OGGETTO: PROCEDURA DI VALUTAZIONE DI IMPATTO AMBIENTALE AI SENSI DELL'ART.23 DEL D.LGS 152/2006 RELATIVA AL"PROGETTO DI UN IMPIANTO FOTOVOLTAICO DI TIPO FLOATING (GALLEGGIANTE) SU LAGHI DI CAVA, DENOMINATO 'PESCHIERA', DI POTENZA PARI A 33.71 MWP, INTEGRATO CON AUTOCONSUMO A SERVIZIO DELL'IMPIANTO DI CAVA, DA REALIZZARSI

VERBALE DI DELIBERAZIONE DEL CONSIGLIO DIRETTIVO DEL PARCO AGRICOLO SUD MILANO

RELAZIONE TECNICA:

per l'espressione del parere di competenza ai sensi dell'art. 24 del D.lgs 152/2006.

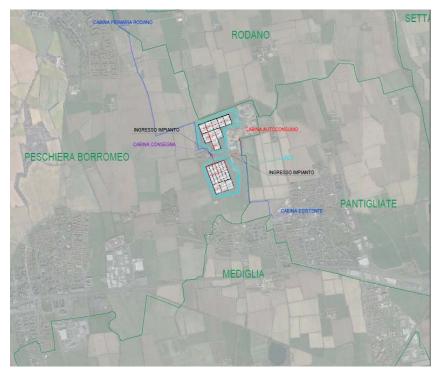
Il progetto, come si è detto interesserà sia aree inserite all'interno dell'attuale ATEg26, dove si svolgerà l'attività estrattiva, sia aree esterne all'ATE in cui l'attività estrattiva è ormai cessata e dove sono stati completati anche gli interventi di recupero ambientale.

Nell'area sia avrà pertanto la sovrapposizione e la sommatoria degli impatti ambientali derivanti dal progetto di attività estrattiva e dal progetto di realizzazione dell'impianto fotovoltaico flottante in oggetto.

Come si vede nell'immagine sottostante, il progetto interessa sia il bacino settentrionale, in parte interno all'ATE e in parte esterno all'ATE e ormai interamente recuperato, sia il bacino meridionale in cui l'attività estrattiva sta terminando (la nuova fase di attività prevede la realizzazione di un nuovo bacino, indicato dalla linea rossa nell'immagine soprastante, ad est di quello attuale) e dove gli interventi di recupero sono in parte terminati ed in parte in via di realizzazione.

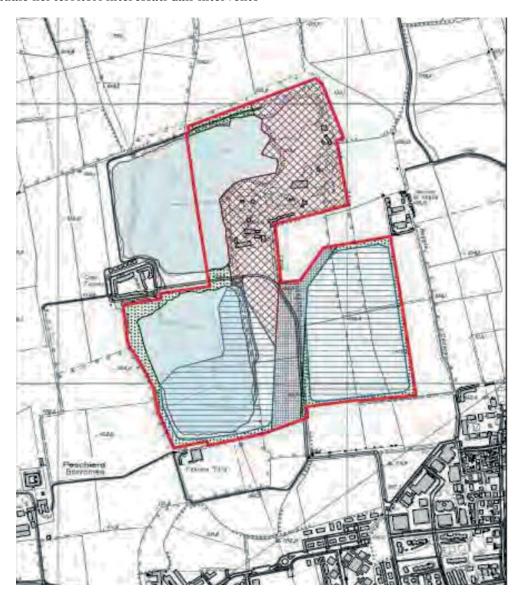
L'area, essendo in parte in un ambito estrattivo ricompreso nel Piano Cave della Città metropolitana di Milano, approvato con D.C.R. n. XI/2501 del 28/06/2022, è classificata come "area di coltivazione cave", disciplinata dall'art. 45 delle norme del PTC del Parco. Dopo avere sancito che "la prosecuzione dell'attività estrattiva è soggetta alle disposizioni del piano cave della Provincia di Milano", il medesimo articolo stabilisce che il Parco si esprime riguardo alla "destinazione finale di ciascuna area al termine delle attività e delle aree eventualmente oggetto di impiego per usi diversi in corso di escavazione, con particolare riguardo alla realizzazione di spazi di significato naturalistico e attrezzature di pubblica fruizione." Al Parco competono inoltre le "prescrizioni sul recupero ambientale e paesaggistico delle aree oggetto di intervento, per la migliore armonizzazione di contesto."

L'area è altresì interamente compresa nei "territori agricoli di cintura metropolitana" disciplinati dall'art. 25 delle norme del PTC del Parco e in quanto tali destinati "all'esercizio ed alla conservazione delle funzioni agricolo - produttive, assunte quale settore strategico primario per la caratterizzazione e la qualificazione del parco". Relativamente ai territori di cui al presente articolo, il comma 2 lettera a) specifica che "devono essere conservate nella loro integrità e compattezza le aree agricole, favorendone l'accorpamento e il consolidamento ed evitando quindi che interventi per nuove infrastrutture, impianti tecnologici, opere pubbliche e nuova edificazione comportino la frammentazione o la marginalizzazione di porzioni di territorio di rilevante interesse ai fini dell'esercizio delle attività agricole o della fruizione sociale del parco".
